ACTA REUNIÓN DE CONTROL Y SEGUIMIENTO AMBIENTAL	Fecha:	21-04-2022
		Versión:	4
		Código:	SL-FO-09

ACTA No. 998 del 2025

PROYECTO DENOMINADO “UPME 03-2010 Subestación Chivor II y Norte 230 KV y Líneas de Transmisión Asociadas”

EXPEDIENTE: LAV0044-00-2016

Diagrama de Gibbs muestras Tabio 68 M1 y Tabio 68 M2

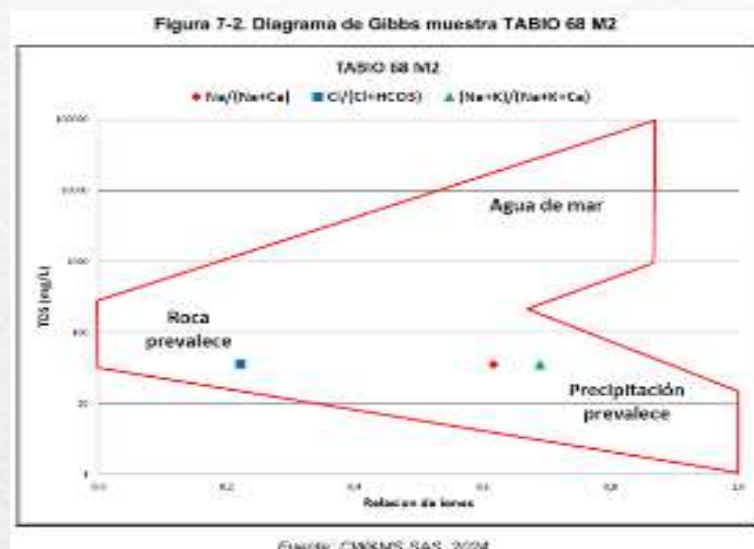
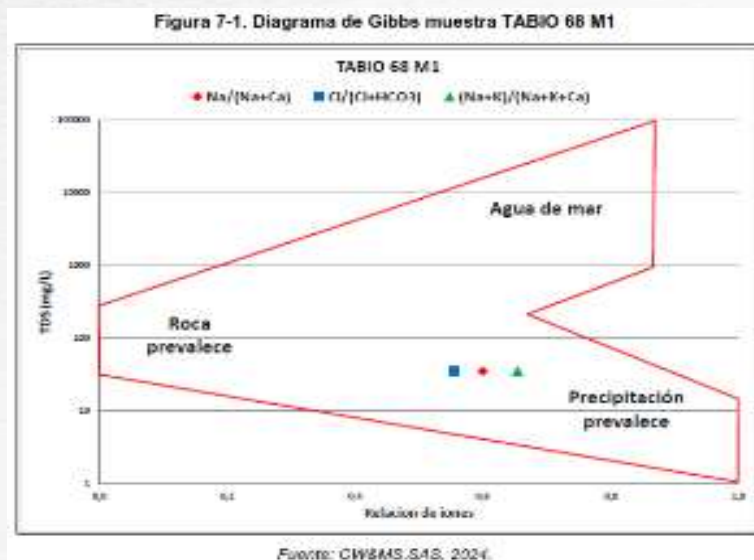
(2 de 3)

Diagrama de Piper muestras Tabio 68 M1 y Tabio 68 M2

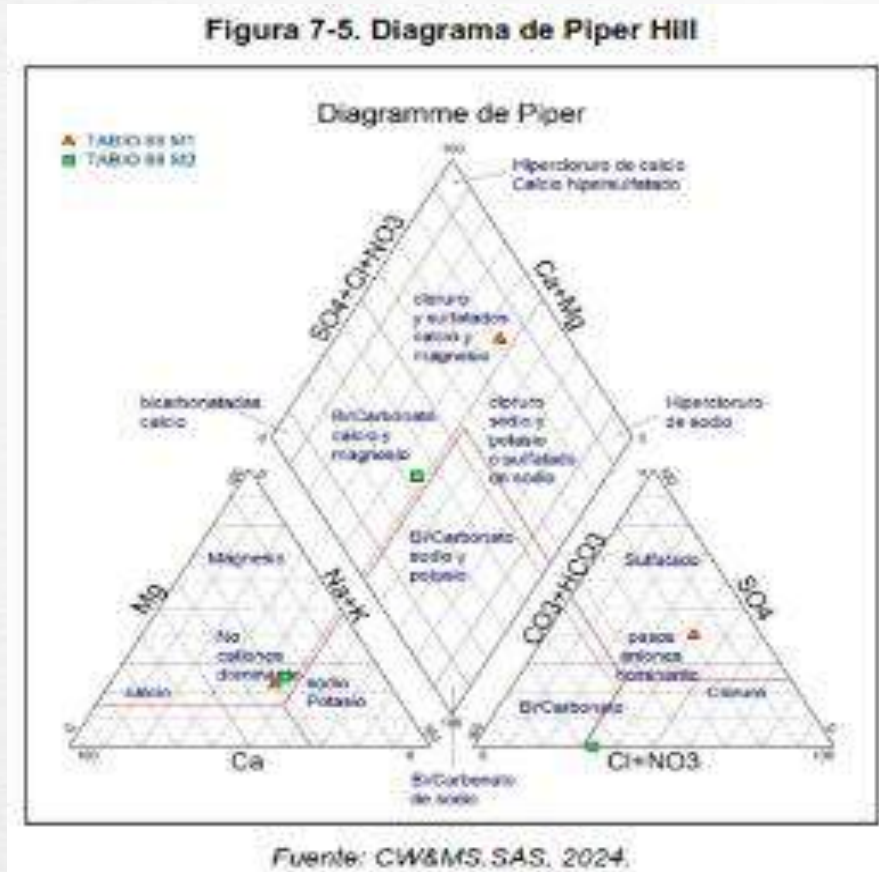
CONSIDERACIONES REQUERIMIENTO 11 (3 de 3)
